VYSVĚTLENÍ ZADÁVACÍ DOKUMENTACE VIII.

| 1.1. Název veřejné zakázky: | Výstavba vědeckovýzkumného centra „LERCO“ |

Na základě žádosti účastníků o vysvětlení zadávací dokumentace podle ustanovení § 98 odst. 3 zákona č. 134/2016 Sb., o zadávání veřejných zakázek (dále jen „zákon“) poskytuje zadavatel následující vysvětlení.

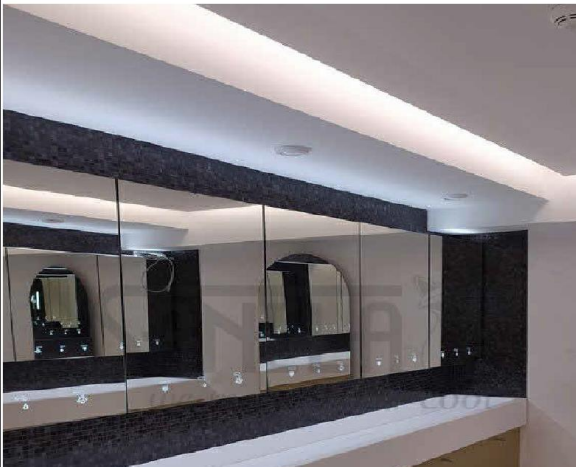
Budou součástí ceny za zrcadlovou skříňku také vestavěné zařizovací předměty?

Zadavatel uvádí, že součástí ceny nebudou vestavěné zařizovací předměty. Ty jsou vykázány samostatně v ostatních výrobcích.
